Från: Mats Westman <Mats.Westman@amhm.ax>
Skickat: 2024-08-29 16:02
Till: erik.blomqvist76@gmail.com, ÅMHM Kansliet <kansliet@amhm.ax>
Ämne: Ansökan om miljö tillstånd
Bilagor: doc10517220240829155849.pdf

Ni har lämnat in en ansökan om miljö tillstånd för muddring, men för att komma vidare behöver vi få in kompletterande uppgifter. Gör gärna en fritt formulerad muddringsbeskrivning som innehåller åtminstone följande uppgifter:

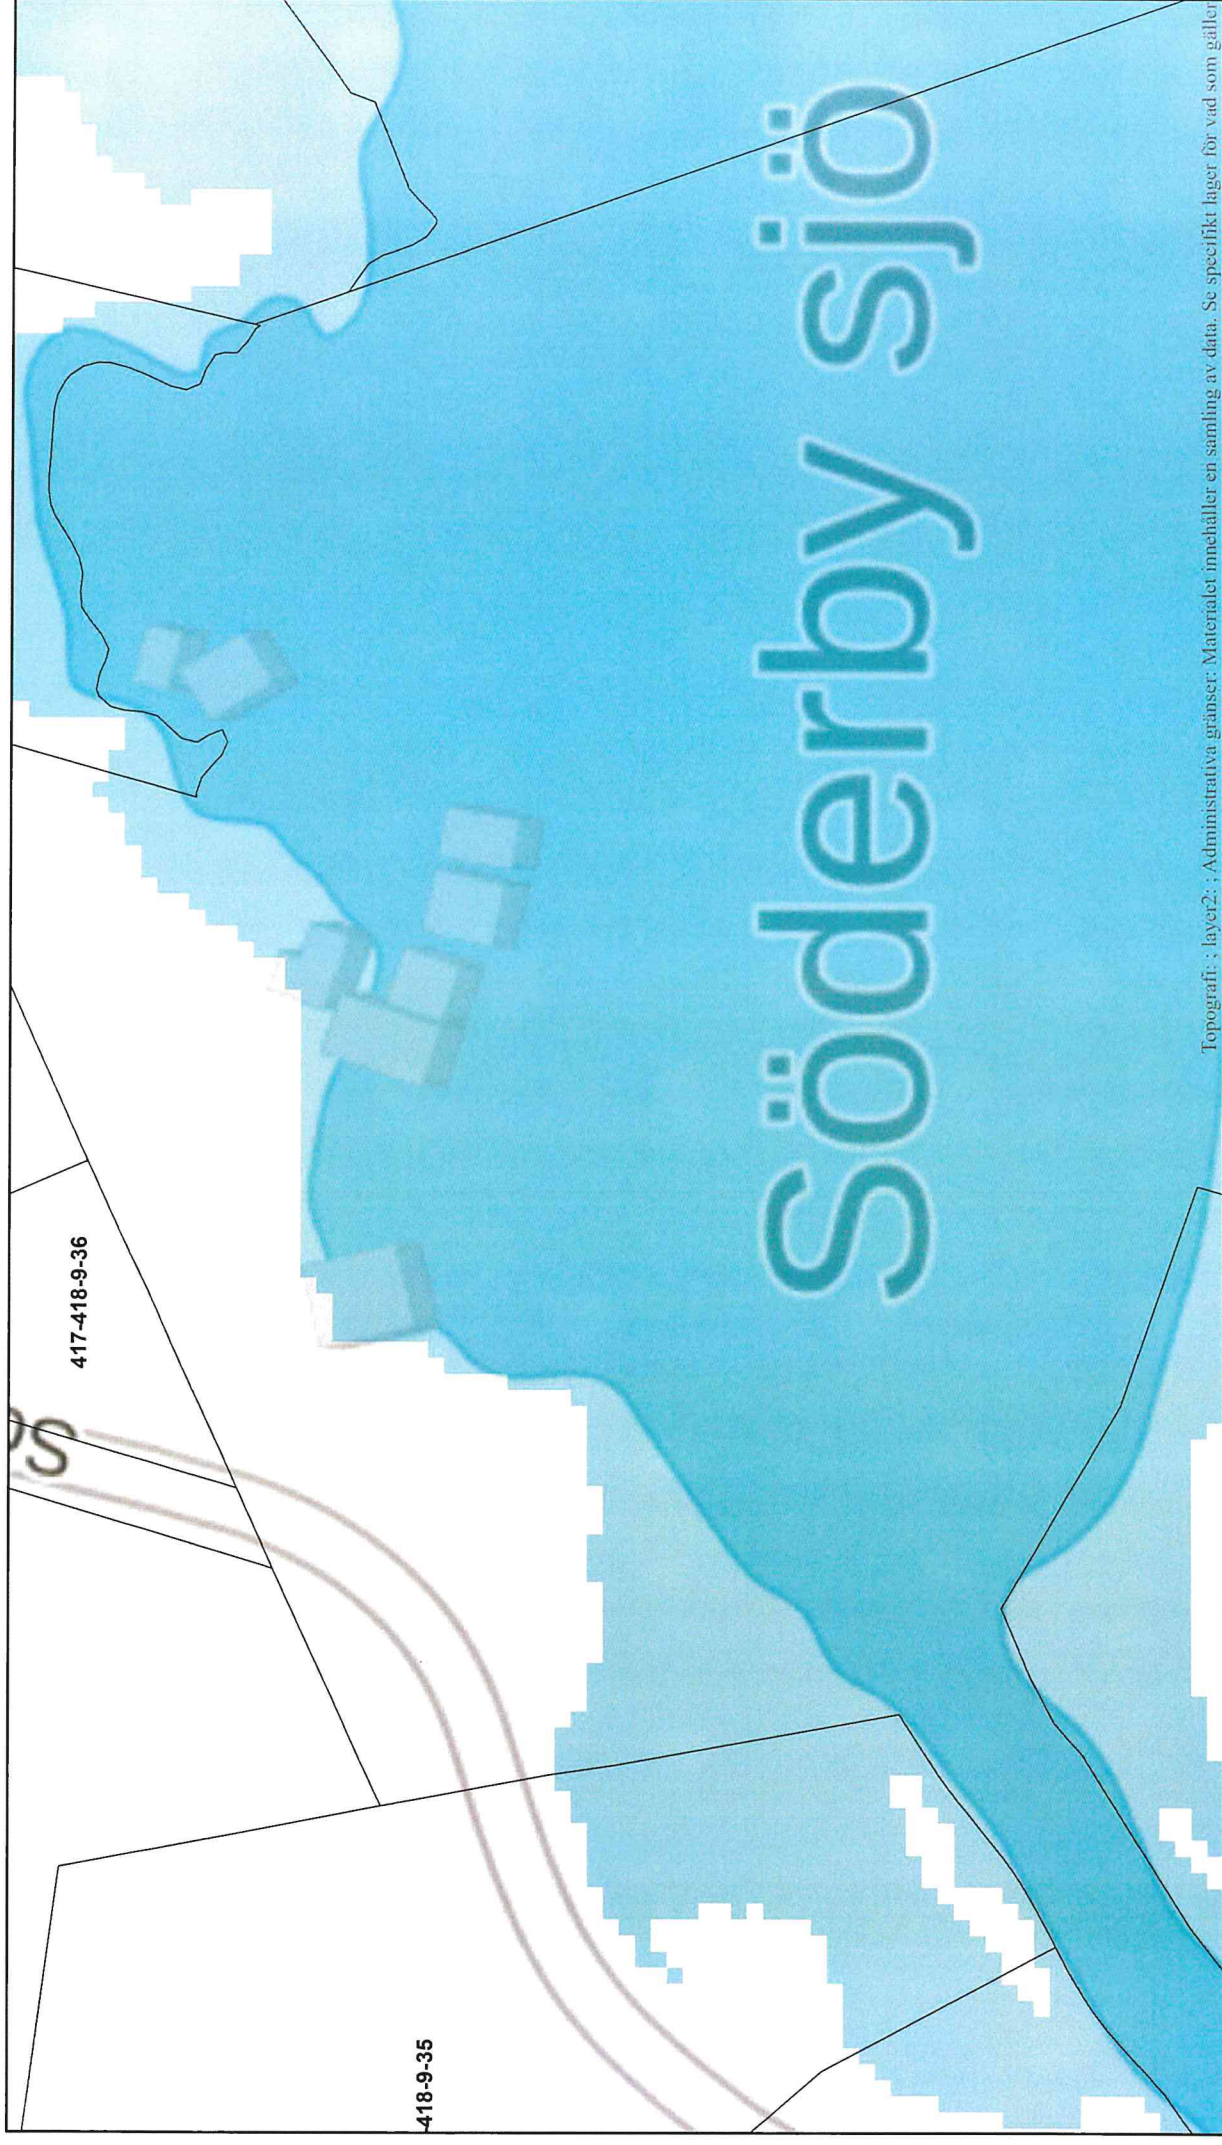
Jag bifogar en flygbild över området samt en karta som beskriver landområdet som är lägre än 1 meter ovanom normalvattenstånd.
